**AVIS RELATIF À LA PROTECTION
CONTRE LES EVENTUELS EFFETS NOCIFS ET NUISANCES
PROVOQUÉS PAR LES RAYONNEMENTS NON IONISANTS
GÉNÉRÉS PAR DES ANTENNES ÉMETTRICES STATIONNAIRES**

Commune : CHIMAY - Exploitant : PROXIMUS

Référence exploitant : 60RZS_01

Rapport n° 554 / 2025

Figure 1 : Vue en plan des lieux de séjour et des points de contrôle

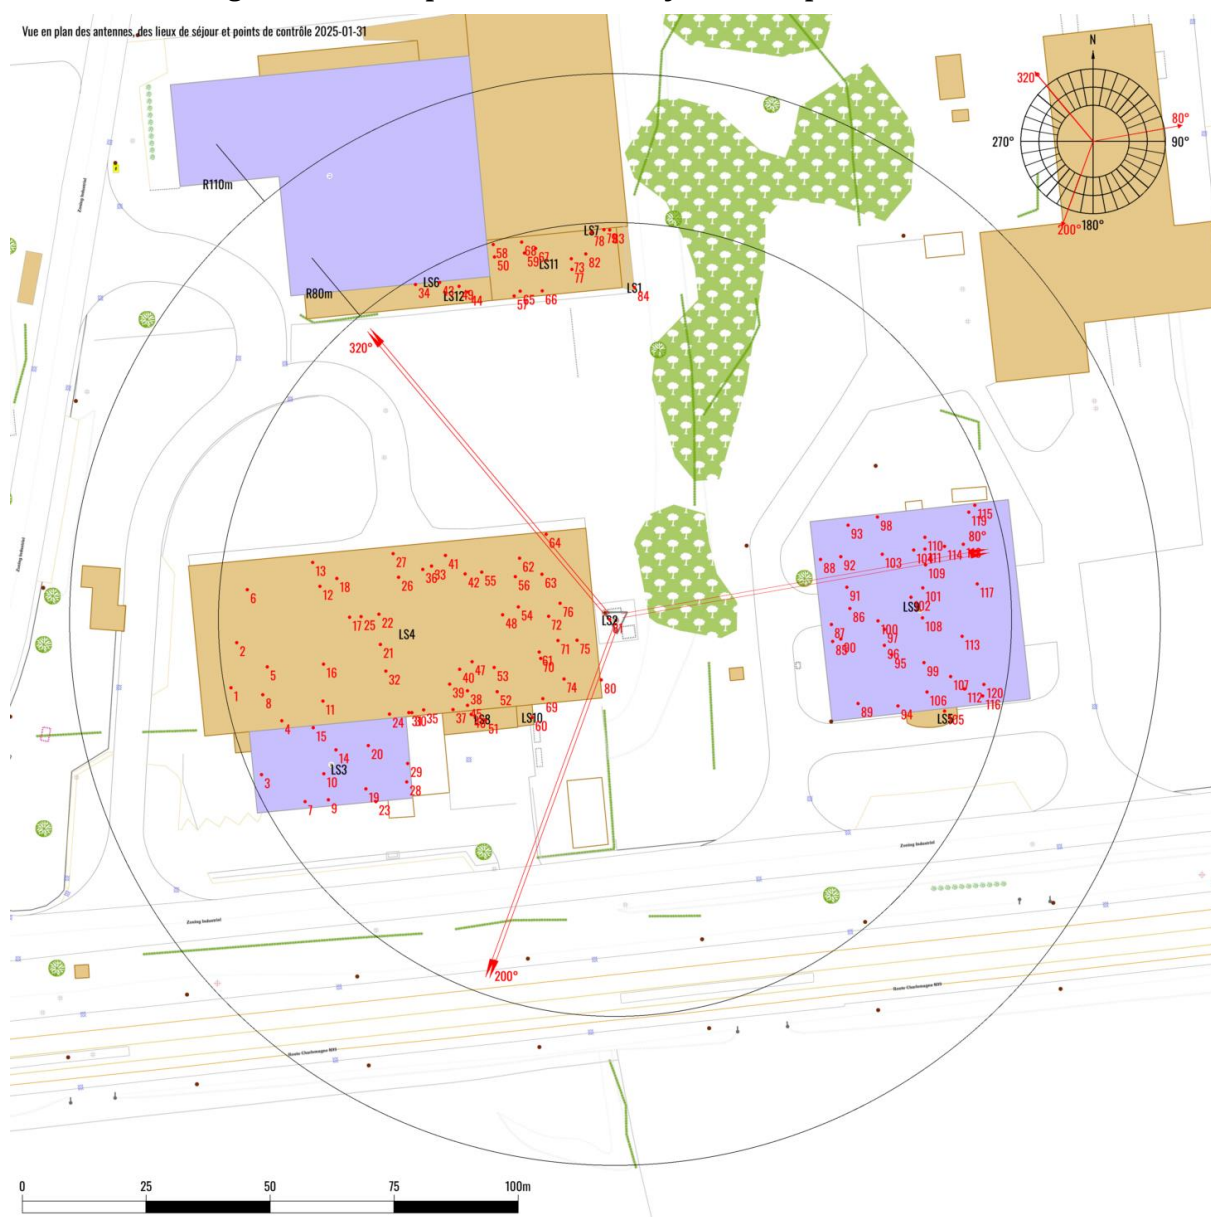
- le numéro du point de contrôle repris sur un des plans de la figure 1;
- le numéro du LS dans lequel se trouve le point de contrôle de la 1^{ère} colonne ;
- l'atténuation d'obstacle prise en compte pour le calcul de l'indice d'exposition dans le LS ;
- le résultat du calcul de l'indice d'exposition.

En ce qui concerne les antennes de l'installation mentionnées dans le tableau 1, la distance maximale à laquelle la limite pourrait être atteinte, à l'extérieur, est égale à 103,8 m. S'il n'y a pas de LS à une distance inférieure, les antennes respectent forcément la limite d'immission.

Dans le cas des LS situés à l'intérieur des bâtiments, une atténuation d'obstacle est prise en compte et il en résulte que la distance maximale à laquelle la limite pourrait être atteinte se réduit à 74,0 m.

Les résultats de l'évaluation décrite au paragraphe 4 indiquent que les antennes émettrices stationnaires de l'installation faisant l'objet du présent avis ne produisent pas, dans un lieu de séjour, un rayonnement électromagnétique maximum supérieur aux limites fixées à l'article 4 du décret.

Figure 2 : Vue en plan des installations d'antennes dans un rayon de 300 mètres autour de l'installation faisant l'objet de la demande d'avis

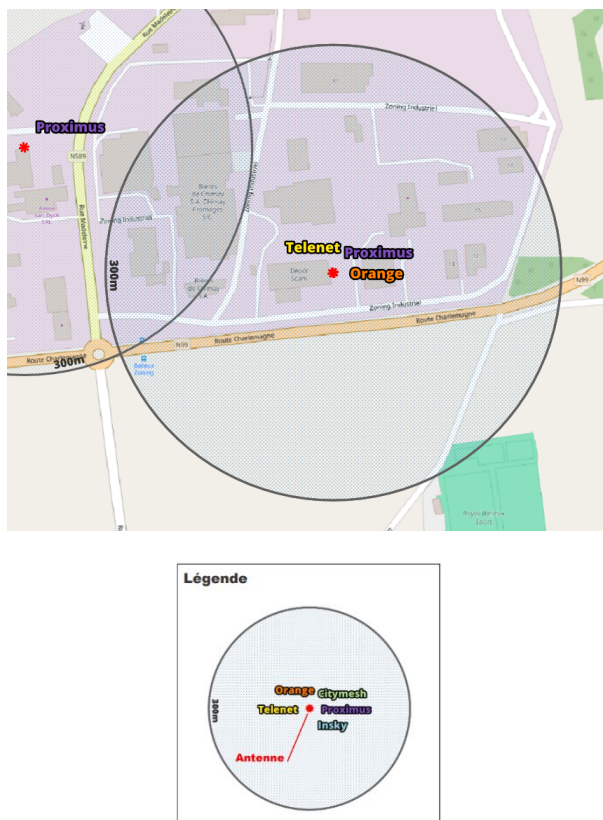
Le plan en projection verticale de la figure 2 indique la localisation des installations d'antennes émettrices stationnaires visées par le décret et situées dans un rayon de 300 mètres autour de l'installation référencée dans le paragraphe 2 et localisée au centre du cercle. Les données de localisation de ces antennes et les avis correspondant sont accessibles via le cadastre en ligne des antennes émettrices stationnaires⁸. Les installations prises en compte dans l'évaluation du respect de la limite cumulative sont les installations d'antennes émettrices déclarées en service par l'exploitant à la date du présent avis, à l'exception de l'installation référencée dans le paragraphe 2 et éventuellement d'autres installations ayant fait l'objet d'une demande d'avis à la même date et qui sont situées à l'intérieur de la zone de 300 mètres de rayon.

- il y a au plus 4 installations d'antennes émettrices stationnaires présentes dans la zone d'évaluation de 300 mètres de rayon représentée dans la figure 2, y inclus l'installation référencée dans le paragraphe 2 : la limite cumulative définie à l'article 4, §2 du décret est nécessairement respectée dans les lieux de séjour à l'intérieur de la zone d'évaluation de 300 mètres de rayon ;

- c) dans tous les autres cas, il a été vérifié que la limite cumulative définie à l'article 4, §2 du décret n'est pas dépassée dans les lieux de séjour sur base du nombre d'installations localisées dans la zone d'évaluation de 300 mètres de rayon représentée dans la figure 2, de leur localisation ainsi que des données inscrites dans la figure 1 et au paragraphe 4 du présent avis et dans les avis attestant le respect de la limite par installation ou de la limite abrogée de 3 V/m relatifs aux autres installations reprises dans la figure 2.

Compte tenu des considérations ci-dessus, il apparaît que l'intensité du rayonnement électromagnétique généré, dans les lieux de séjour situés dans un rayon de 300 mètres autour de l'installation référencée dans le paragraphe 2, par l'ensemble des antennes émettrices stationnaires de l'ensemble des exploitants du même site d'antennes émettrices stationnaires respecte la limite fixée à l'article 4, § 2 du décret.
